**Avis délibéré de la Mission Régionale d'Autorité environnementale
d'Île-de-France sur le projet de plan local d'urbanisme (PLU) de
Dhuisy (77) arrêté en conseil municipal du 10 novembre 2017**

n°MRAe 2018-13

Zone 1AUX – secteur des Effaneaux - projet arrêté de PLU de Dhuisy – OAP page 14

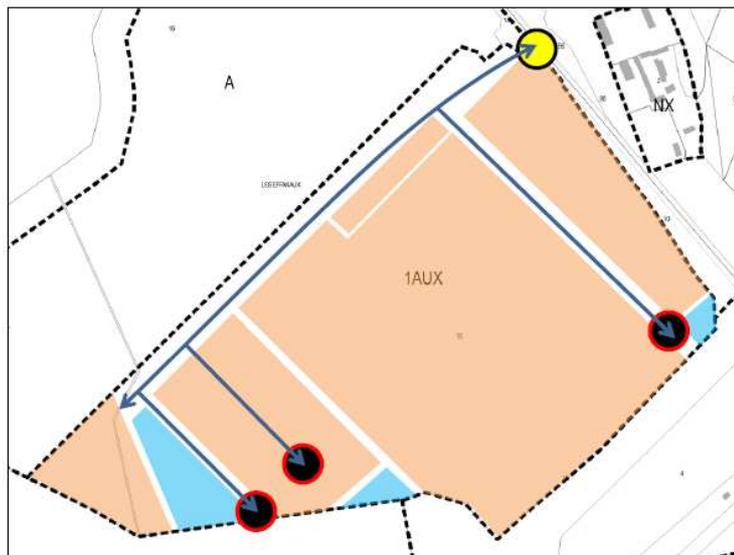
Cette analyse est d'autant plus attendue, que le projet de PLU permet d'importants développements urbains au travers de ses OAP, en particulier l'OAP 3 et de ses dispositions réglementaires, susceptibles d'incidences portant sur l'ensemble des thématiques environnementales et pas uniquement sur les milieux naturels et le site Natura 2000. Le projet de PLU est en effet susceptible d'incidences sur le paysage, l'imperméabilisation des sols, les déplacements, le bruit, la qualité de l'air, les consommations énergétiques, l'exposition aux risques, etc, qui ne sont pas analysées dans le rapport. L'étude d'impact de la ZAE des Effaneaux aurait utilement pu alimenter l'analyse des incidences du projet de PLU sur l'environnement, même si l'analyse des incidences du PLU doit répondre à des exigences qui lui sont propres, conformément au code de l'urbanisme.

S'agissant du secteur des Effaneaux, l'analyse des incidences se limite à mentionner que la zone 1AUx impacte 42 hectares de parcelles agricoles en grande culture céréalière (maïs/blé). Le rapport renvoie page 22 à l'étude d'impact de la ZAE des Effaneaux, qui n'est pas annexée à celui-ci. De plus, la MRAe rappelle que l'analyse des incidences de la zone 1AUx sur l'environnement, si elle peut s'appuyer sur les différentes études et analyses menées dans le cadre de l'étude d'impact, ne peut se limiter aux analyses du projet prévu sur cette zone. Les incidences sur l'environnement des dispositions prévues par le règlement de la zone 1Aux et par l'OAP 3 doivent en effet être analysées.

Le schéma de principe de l'OAP 3 (page 14 du document OAP) localise des « zones paysagères / zones humides / installations d'ouvrages hydrauliques et de traitement des eaux ».

La MRAe recommande d'apporter des précisions permettant de garantir la création de zones humides à fonctionnalité avérée dans l'OAP 3, en tant que mesure compensatoire à la destruction de zone humide.

Secteur Nx

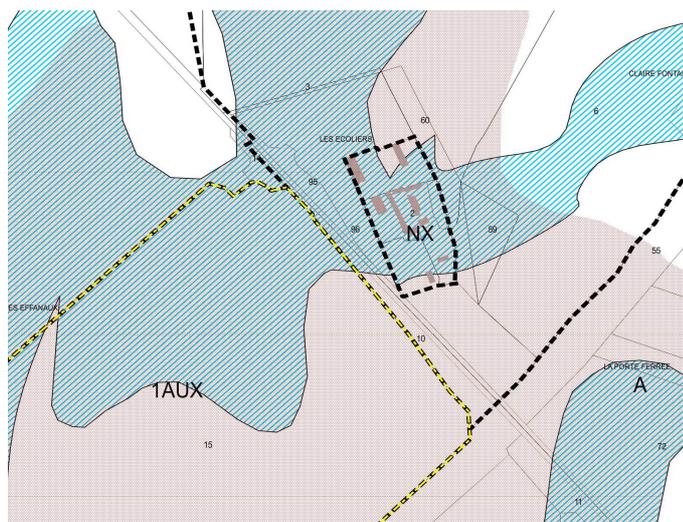
Le développement urbain du secteur Nx n'est pas contigu à la ZAE des Effanaux et renforcerait le morcellement de l'espace agricole. Ce projet semble amorcer une volonté de lier ces deux secteurs par une urbanisation plus large¹⁰.

De plus, il développe une urbanisation en limite de site Natura 2000. Une partie du secteur Nx empiète même sur le site Natura 2000.

Les incidences de ce zonage et de son règlement sur l'environnement et en particulier sur les milieux naturels et la biodiversité (dont Natura 2000) doivent être analysées, ce qui n'a pas été réalisé.

- **d'évaluer les incidences des occupations du sol autorisées en secteur Nx, qui se situe en lisière de massif forestier, sur les milieux naturels et la biodiversité, dont le site Natura 2000,**
- **de proposer le cas échéant des mesures d'évitement, de réduction ou de compensation des effets relevés.**

- **de définir la nature du secteur Nx, avant d'y autoriser de nouvelles constructions,**
- **d'adapter le zonage Nx si nécessaire, afin de répondre aux exigences du SCoT Marne Ourcq imposant la protection des lisières des massifs boisés de plus de 100 hectares, en dehors des sites urbains constitués.**
